材料試験炉（JMTR及びホットラボ）の 核燃料物質使用変更許可申請について

令和2年11月2日

国立研究開発法人日本原子力研究開発機構
材料試験炉部

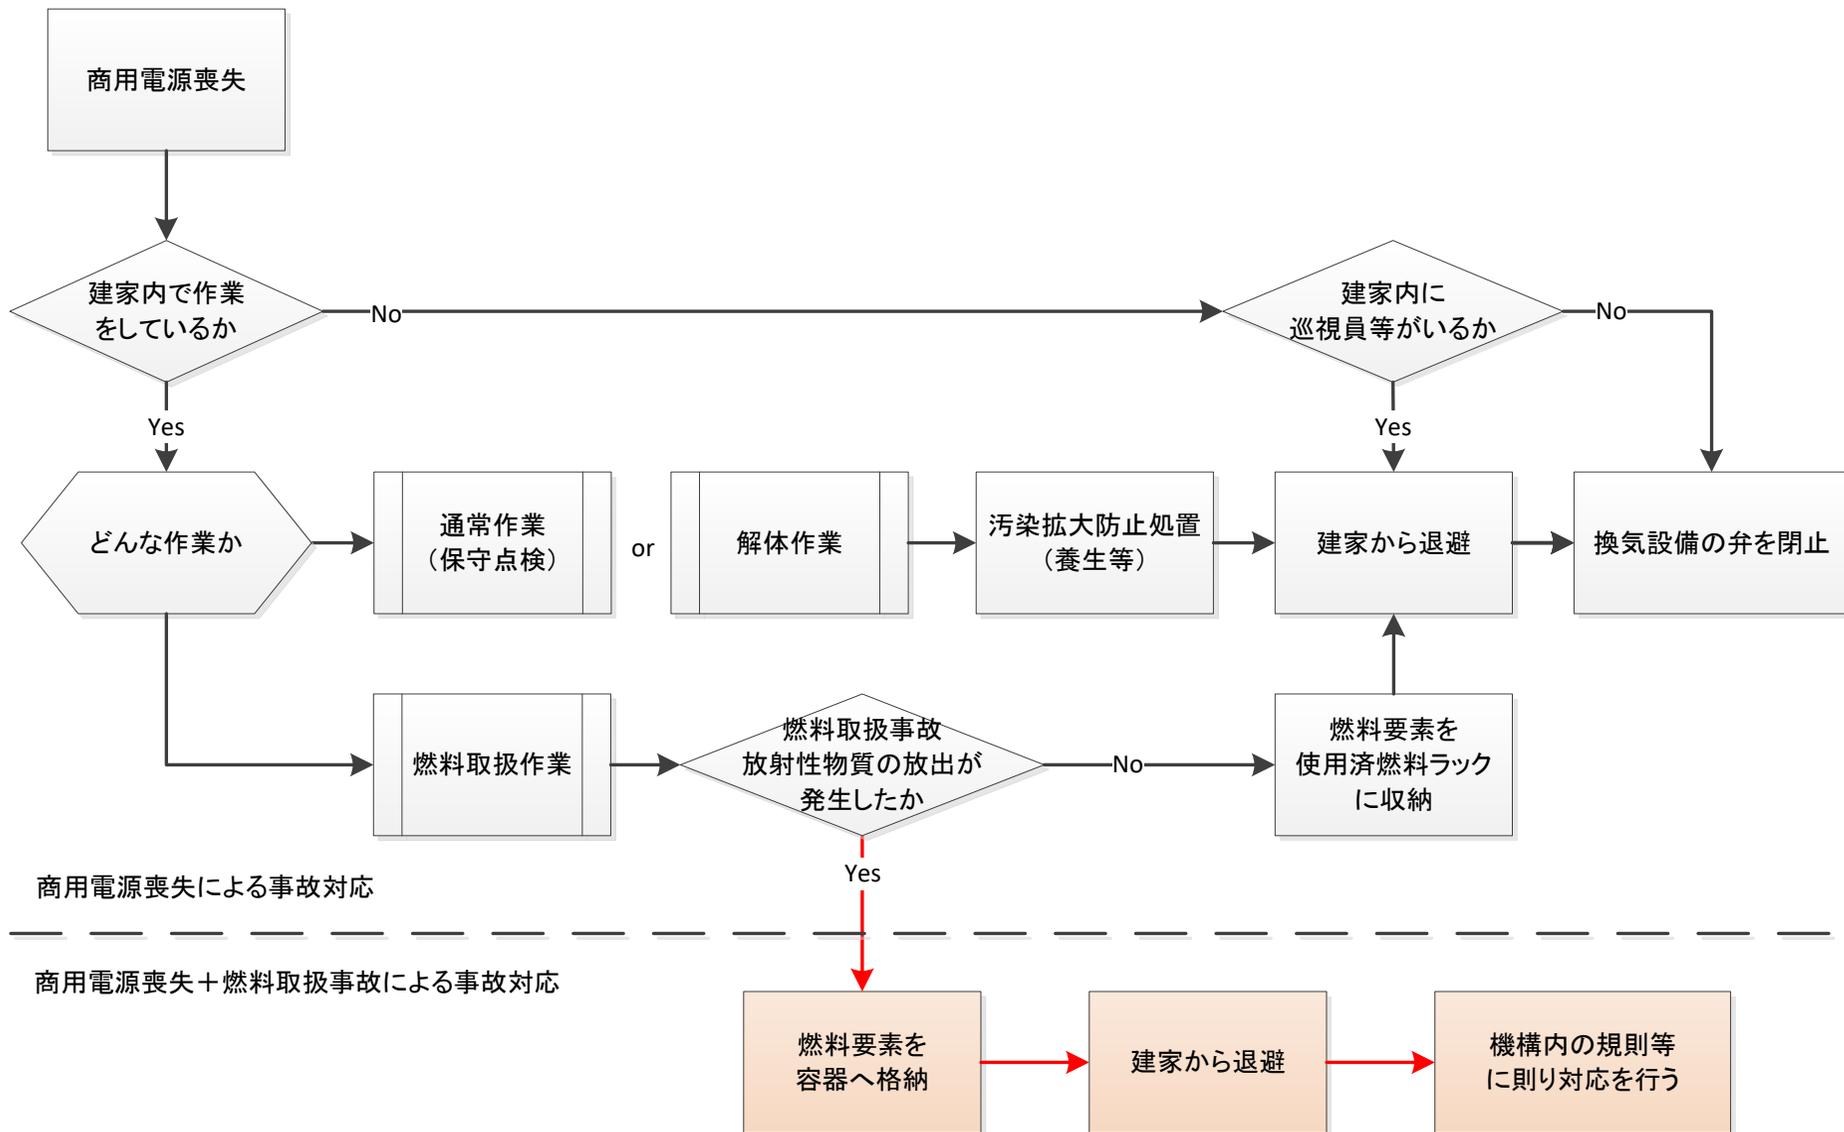
ディーゼル発電機は維持管理設備にしないということから商用電源喪失時において必要とする設備(機能)及び代替措置について説明するとともに、代替措置で可搬型発電機を使用する場合、可搬型発電機の容量及び使用する積算負荷量を説明すること。

商用電源が喪失した場合は、換気設備は商用電源により給電を行っているため、換気設備が停止し、建家内が徐々に大気圧へ移行する。この状態となった場合、建家内での作業を中断し、汚染拡大防止を施した後、作業員は退避する。

設備の解体等の作業中は、汚染拡大の防止策を施して作業を実施しており、放射線業務従事者が原子炉建家から退避する際にも汚染拡大防止措置を行うことから、換気設備が停止したとしても外部への汚染拡大は防げる。
